Additif 48 : Règlement No 49

Complément 1 à la série 05 d'amendements - Date d'entrée en vigueur: 17 mars 2010

**PRESCRIPTIONS UNIFORMES CONCERNANT LES MESURES À PRENDRE POUR
RÉDUIRE LES ÉMISSIONS DE GAZ POLLUANTS ET DE PARTICULES ÉMISES
PAR LES MOTEURS À ALLUMAGE PAR COMPRESSION UTILISÉS POUR
LA PROPULSION DES VÉHICULES ET LES ÉMISSIONS DE GAZ POLLUANTS
ÉMISES PAR LES MOTEURS À ALLUMAGE COMMANDÉ FONCTIONNANT
AU GAZ NATUREL OU AU GAZ DE PÉTROLE LIQUÉFIÉ UTILISÉS POUR
LA PROPULSION DES VÉHICULES**

Ajouter une nouvelle annexe 10, libellée comme suit:

Figure 1: Illustration des conditions de pression atmosphérique et de température

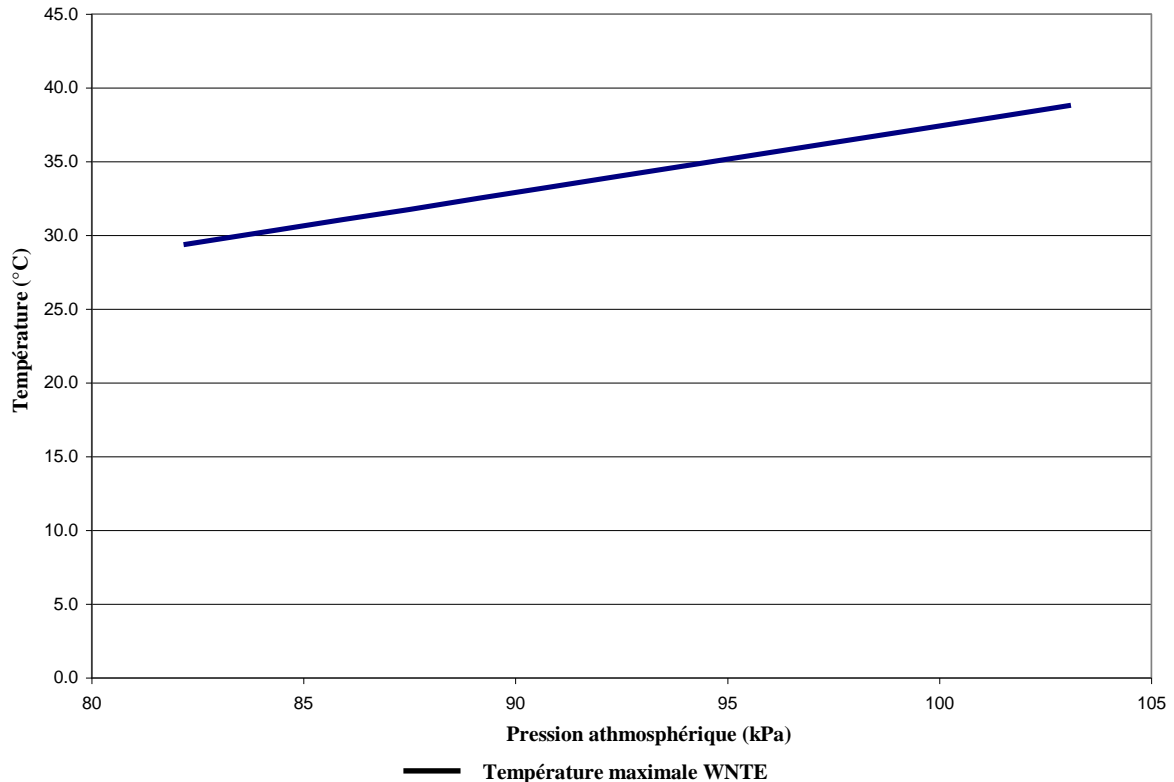
Les conditions de pression atmosphérique et de température ambiantes applicables sont illustrées dans la figure 1.

Figure 2: Exemple de zone de contrôle WNTC

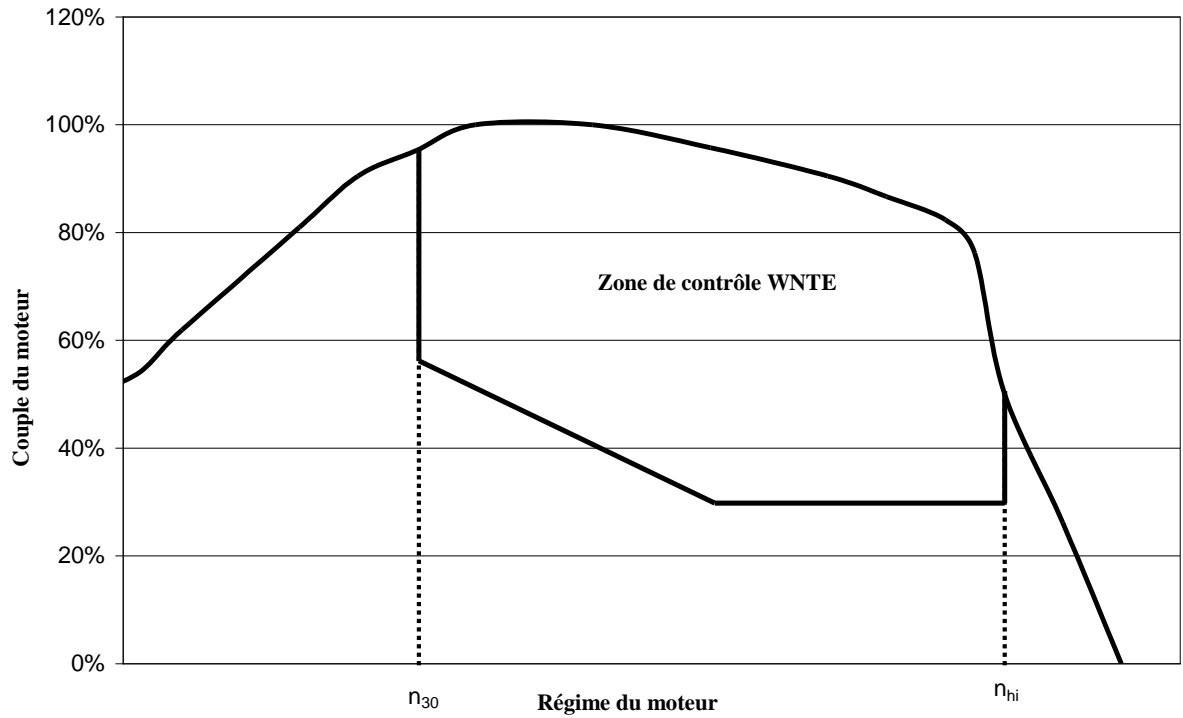
La zone de contrôle couvre le régime du moteur et les points de charge définis aux paragraphes 7.1.1 à 7.1.6. La figure 2 présente un exemple de zone de contrôle WNTÉ.

Figure 3: Exemple de distribution cumulative WNTC des fréquences des régimes

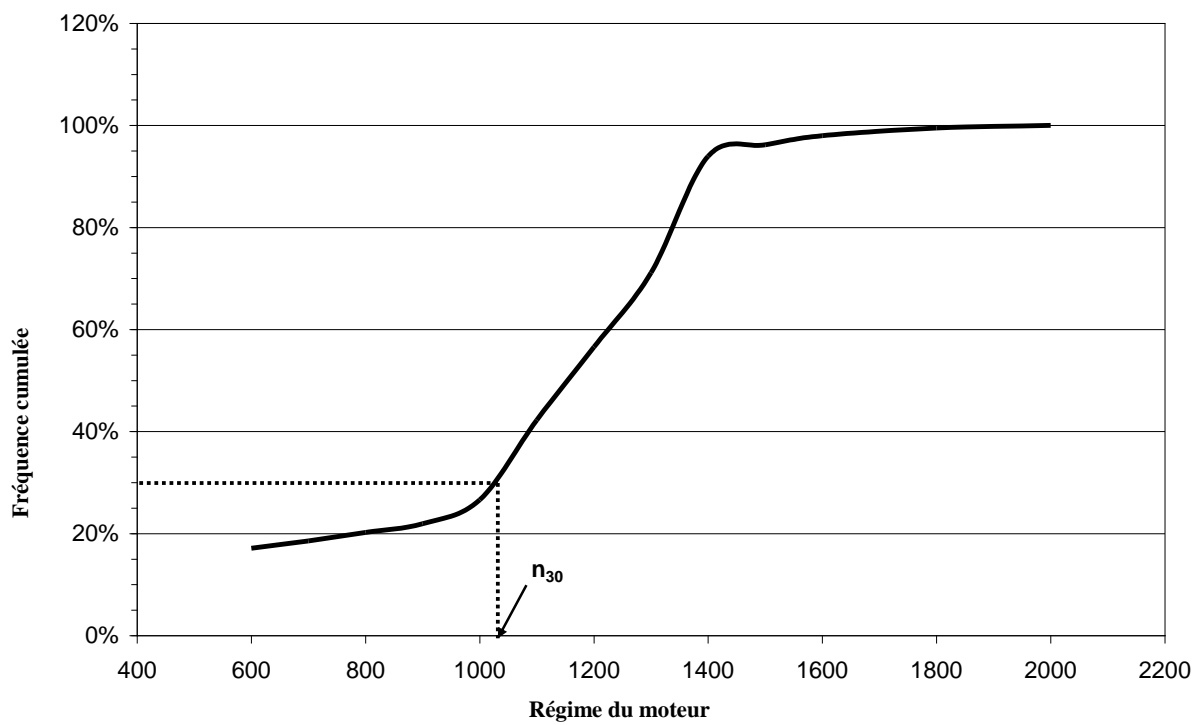
maximale (n_{hi}). La figure 3 présente un exemple de la distribution cumulative des fréquences des régimes pour un moteur particulier.

Figure 4: Exemple schématique du début du cycle d'essai WNTE

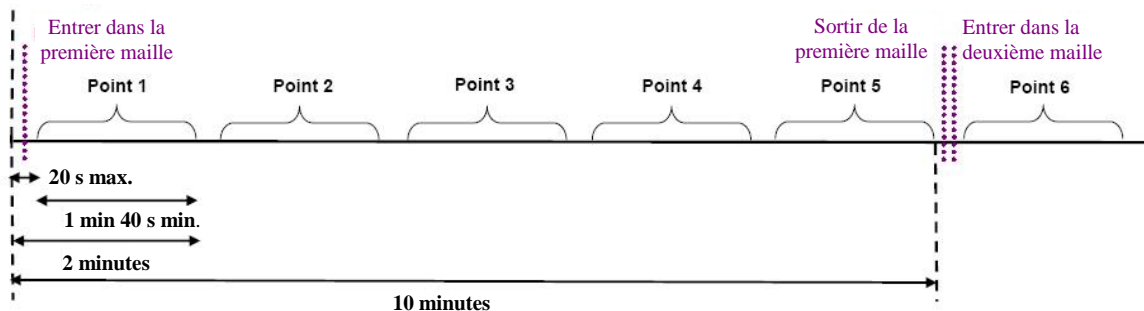
- 7.5.3 Le temps d'essai total, du début à la fin, doit être de 30 minutes. L'essai d'un ensemble de 5 points choisis aléatoirement dans une maille doit durer 10 minutes, depuis le début de la rampe d'accès au premier point jusqu'à la fin de la mesure en conditions stabilisées au cinquième point. La figure 5 présente la séquence d'essai.

Figures 5 et 6: Maillages pour les cycles d'essai WNET

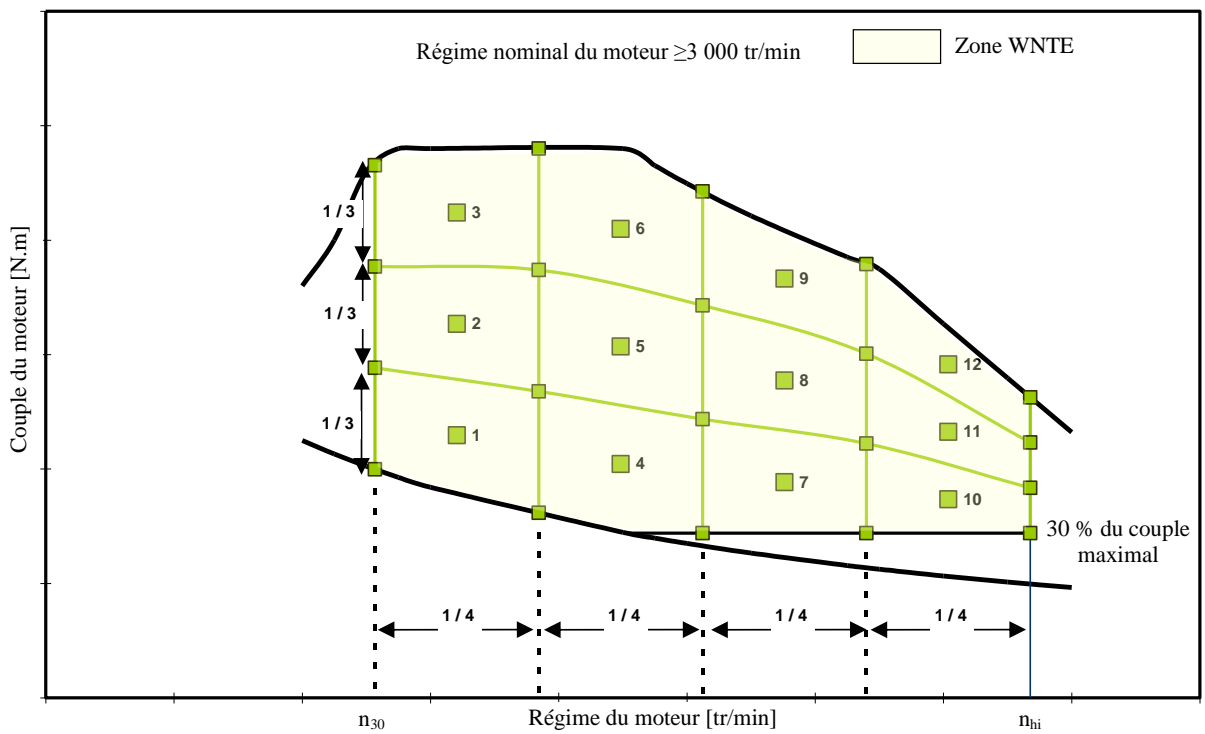
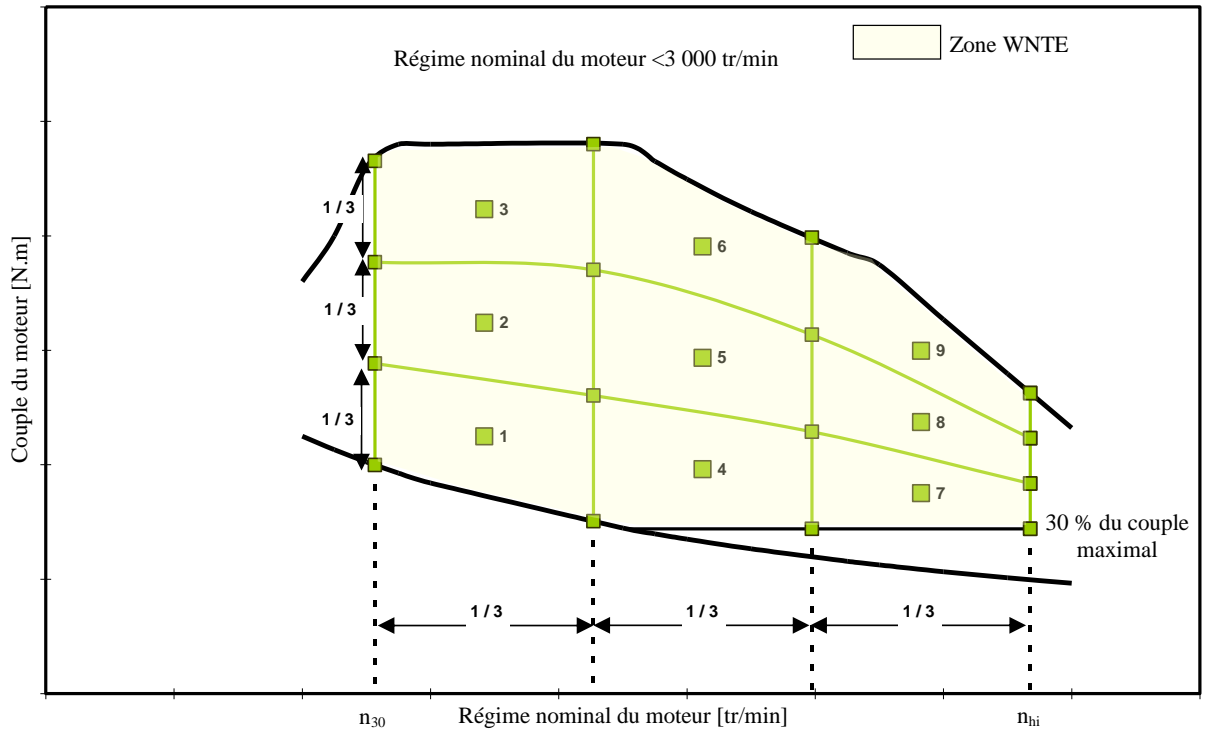
Des exemples de maillages appliqués à des moteurs particuliers sont présentés dans les figures 5 et 6.
